**Forum mondial de l'harmonisation
des Règlements concernant les véhicules**

Groupe de travail du bruit et des pneumatiques

Pneumatiques : Règlement ONU n° 106**(Pneumatiques pour véhicules agricoles et leurs remorques)****Proposition d'amendements au Règlement ONU n° 106****Communication des experts de l'Organisation technique européenne
du pneumatique et de la jante***

« Partie C : Pneumatiques pour machines agricoles

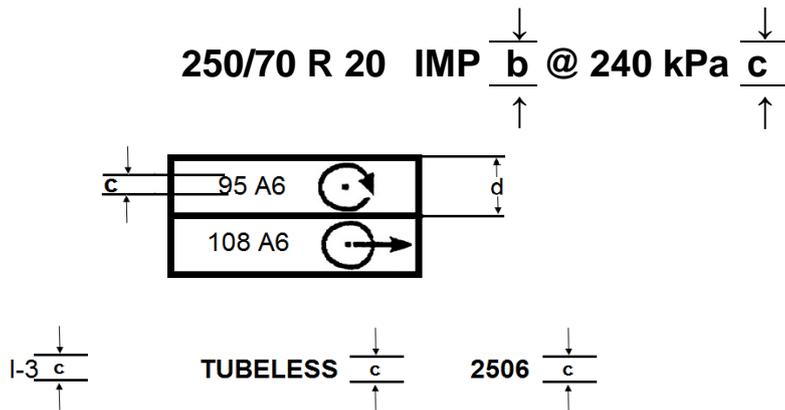
Les inscriptions constituant la désignation du pneumatique doivent être disposées comme suit :

- a) La désignation de la dimension **du pneumatique**, qui se compose **du préfixe (le cas échéant)**, de la grosseur nominale du boudin, du rapport nominal d’aspect, du symbole du type de structure (le cas échéant), du diamètre nominal de jante et, à titre facultatif, de la mention “IMP”, doit apparaître sous forme groupée, comme ~~indiqué dans l’exemple ci-dessus~~ **dans les exemples ci-après** :
250/70 R 20 IMP, **VF 650/55 R 26.5 IMP** ;

Diagrammes

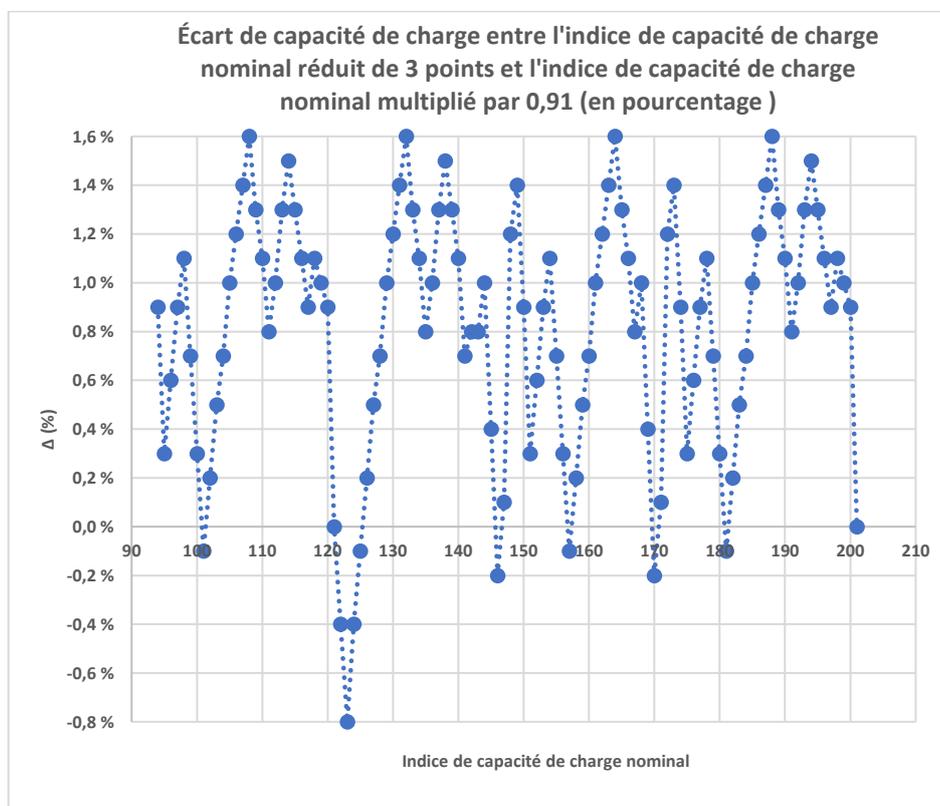
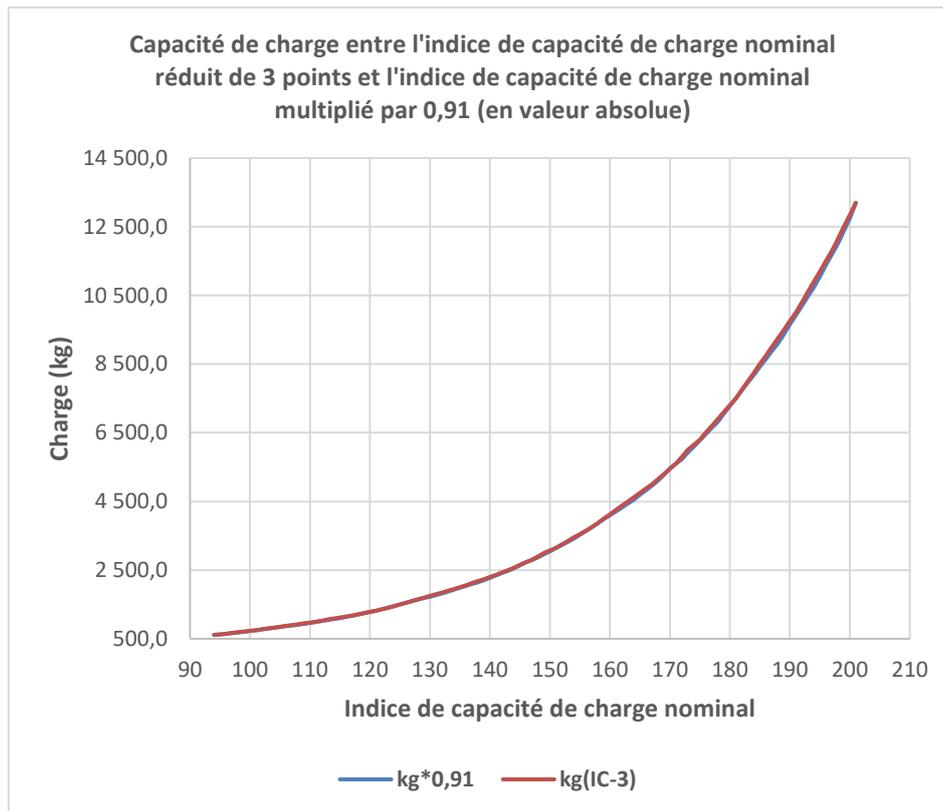
6. Justification : Une réduction de 3 points de l'indice de charge correspond, à 70 km/h, à une réduction de la capacité de charge applicable au code de catégorie de vitesse D qui est proche, avec un écart négligeable, de la réduction de 9 % indiquée dans l'annexe 7. Les écarts réels (en pourcentage et en valeur absolue) sont représentés dans les diagrammes ci-dessous.

Écarts de capacité de charge, en pourcentage et en valeur absolue

5. Il est proposé que, dans le cas des pneumatiques portant le code de catégorie de vitesse nominale D et une description de service supplémentaire composée du code de catégorie de vitesse E et d'un indice de capacité de charge inférieur d'au moins 3 points à l'indice de capacité de charge nominal, il ne soit pas obligatoire de procéder à un autre essai charge/vitesse.
